「城原川ダム事業の検証に係る検討報告書
(素案)」に対する学識経験を有する者の
意見聴取結果【議事録】

平成 28 年 6 月

国土交通省 九州地方整備局

「城原川ダム事業の検証に係る検討報告書（素案）」に対する
学識経験を有する者からの意見を聴く場

益田川ダムの副ダム（島根県のHPより）

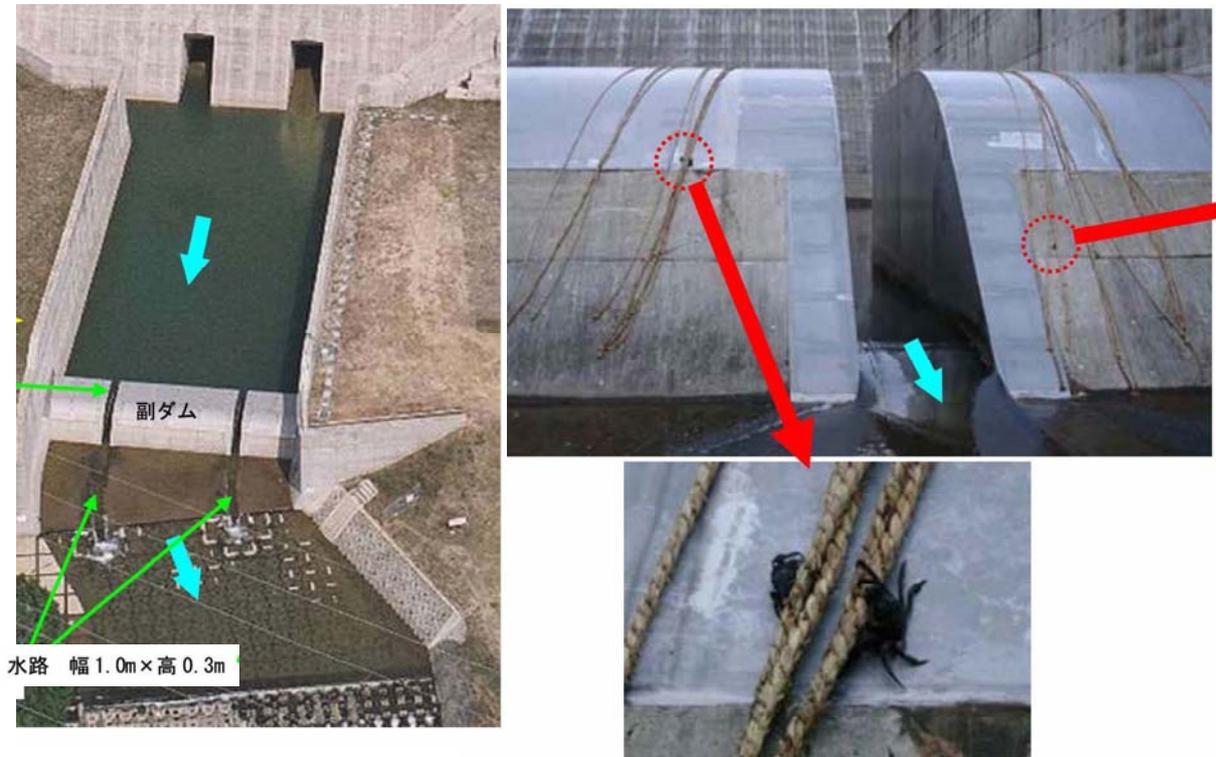
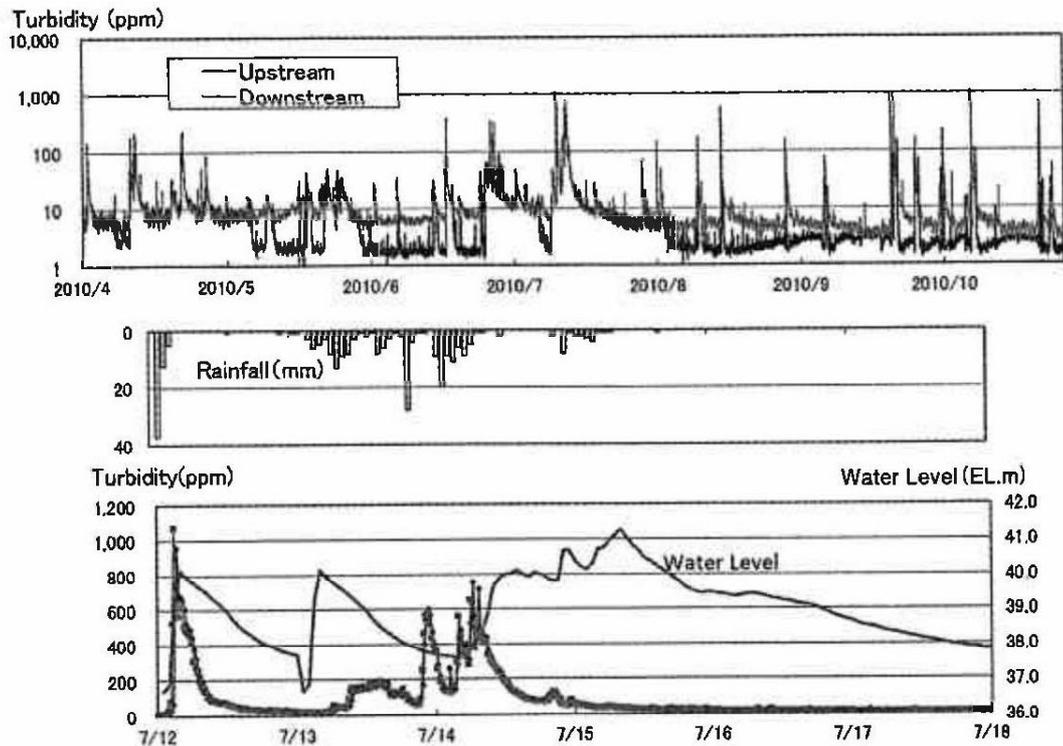
上の写真は日本で最初の流水型ダムである島根県の益田川ダムの副ダムである。

幅が50メートル近くある副ダムにおいて水が流れるスリットの水路は1m幅のものが2か所付いているだけであるから、流速が高まり、スリットの水路で行き来できる水生生物は限られる。

右側の写真はロープを副ダムに垂らしたところ、スリット水路を通れないツガニがロープをつたって遡上するようになったという報告であるが、しかし、このことは逆に、副ダムが水生生物の遡上を妨げる障害物になっていることを示している。ツガニはロープでようやく対応できたとしても、他の水生生物については不明である。副ダムの存在が水生生物の生息域を狭める要因になっていると考えるべきである。

城原川においても、城原川ダムが建設されれば、副ダムの存在が水生生物の生息に多大な影響を与えることになるだろう。

図—11 益田川ダムにおけるダム上下流の濁度変化 (2010年)

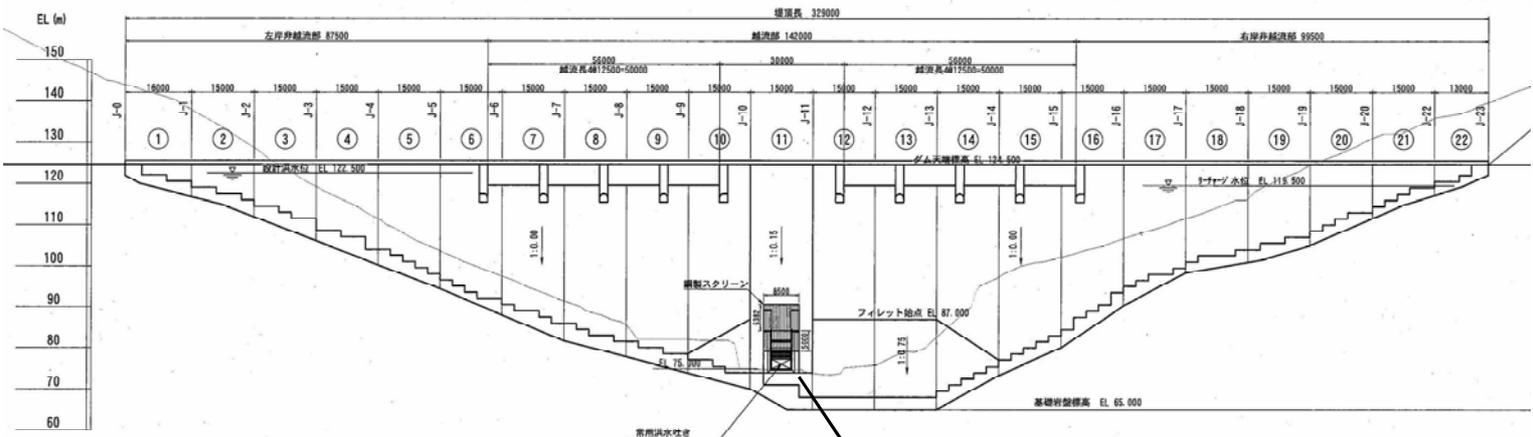
しかも、これはさほど大きくない洪水の場合である。益田川ダムは完成してからまだ10年間程度しか経っておらず、今後、大洪水が来て土砂が一举に流出した場合、ダム下流で高濁度水が長期化することが心配される。

したがって、城原川ダムが建設されれば、川の濁りが長期化し、魚類の成育や生態に対して少なからず影響を与えることを危惧せざるをえない。

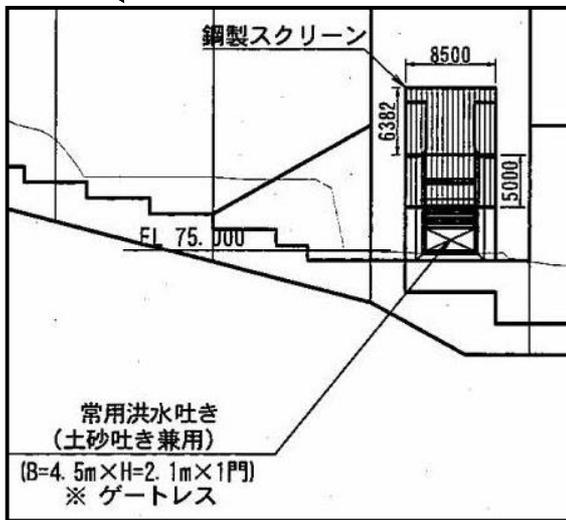
城原川ダムの計画図を見ると、常備洪水吐きは横 4.5m、縦 2.1mの穴が一門である。その手前に鋼製のスクリーンを設置して、流木等の流入を防ぐとしている。

鋼製スクリーンとは、下の写真に示す益田川ダムの例と同様のものである。

しかし、これで本当に閉塞を防ぐことができるのであろうか。

特に山腹が崩壊したような大洪水時には、枝葉が付いた樹木そのものが土砂とともに一挙に流出してくるであろうから、鋼製スクリーンは流出樹木や土砂で覆われて、通水能力が激減してしまうことが予想される。

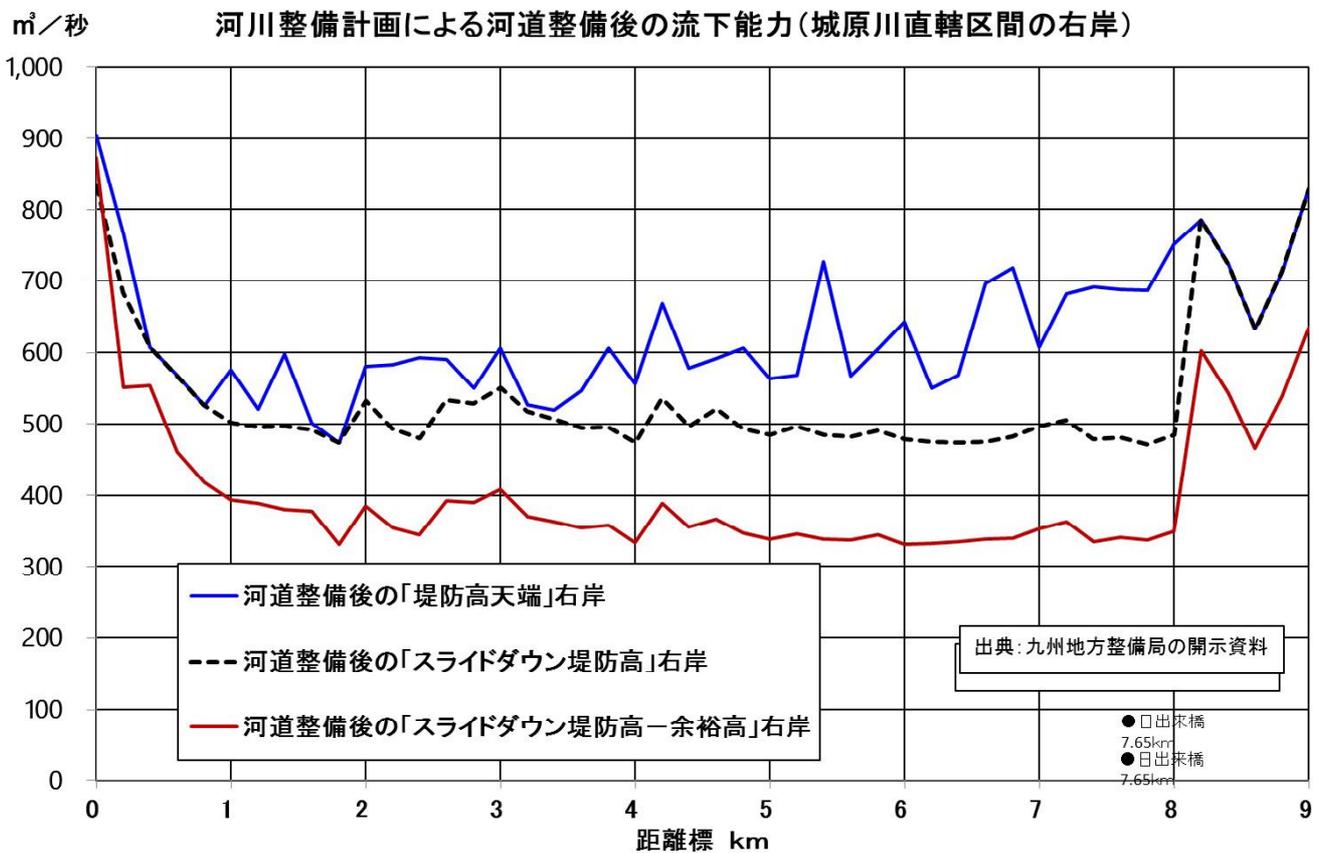
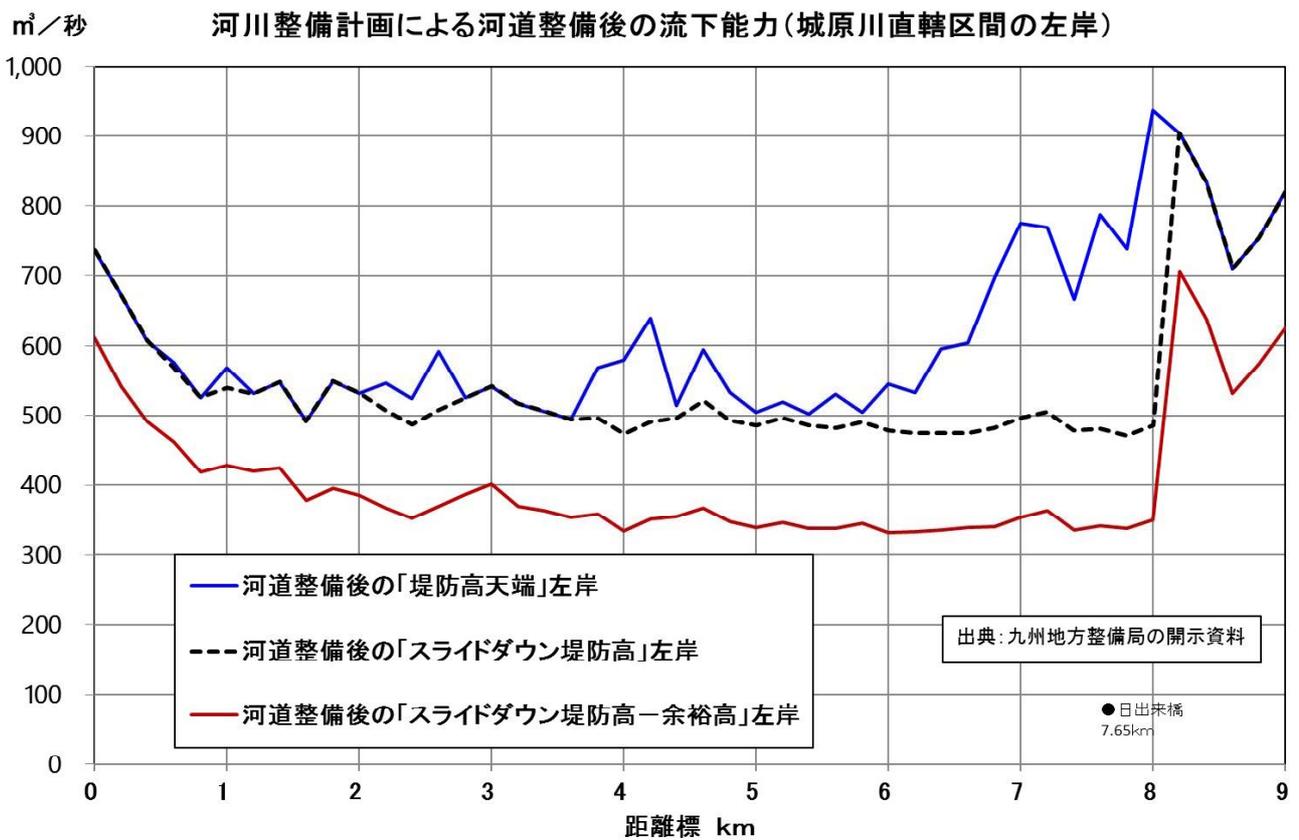
まず、国交省が計算した城原川の河道整備後の流下能力を見ると、左岸、右岸それぞれ、次図のとおりである。これらの図においてスライドダウン堤防高とは、堤防の幅が計画幅に足りない場合にその不足分を堤防高の不足高に換算して、堤防天端高から差し引いた高さを意味している。河川整備計画による河道整備後のスライドダウン堤防高から余裕高（城原川は 0.8m ）を差し引いた高さの流下能力が、国交省が示す河道整備後の流下能力である。

これらの図を見ると、河道整備後の「スライドダウン堤防高－余裕高」の流下能力が左岸、右岸とも $330\text{ m}^3/\text{秒}$ 以上となっている。これが国交省が示す、河川整備計画による河道整備後の流下能力 $330\text{ m}^3/\text{秒}$ に対応している。

※ $500\text{ m}^3/\text{秒}$ をわずかに下回っているのは左岸 1.6 km 付近、右岸 1.8 km 付近だけであるから、その付近だけ堤防を嵩上げすれば、 $500\text{ m}^3/\text{秒}$ 以上の流下能力が確保される。
